Information urgente de sécurité

Systèmes de pose (cathéters) EnVeo™ R et EnVeo™ PRO Fabriqués avant le 11 juillet 2020 ou du lot n° 10281657 Rappel

Référence Medtronic : FA977

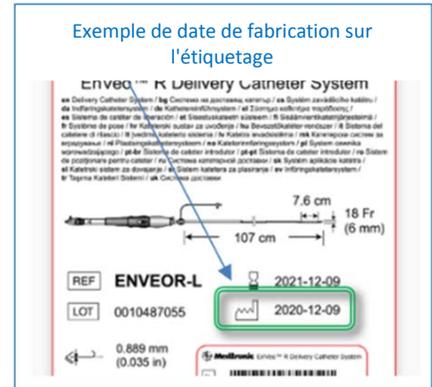
Medtronic prend cette mesure pour réduire le risque d'ouverture de la poignée de largage. L'ouverture de la poignée de largage peut se produire pendant le chargement de la valve sur le système de pose, l'avancement, le déploiement ou la recapture de la valve.

La poignée de largage est un composant externe des systèmes de pose (cathéters) EnVeo™ R et EnVeo™ PRO.

Medtronic a modifié la conception de la poignée de largage afin d'obtenir de meilleures performances. Medtronic remplace de manière proactive le reste des dispositifs fabriqués avant le 11 juillet 2020 par des produits utilisant la nouvelle conception. La valve elle-même et ses performances ne sont pas affectées par cette mise à jour du composant.
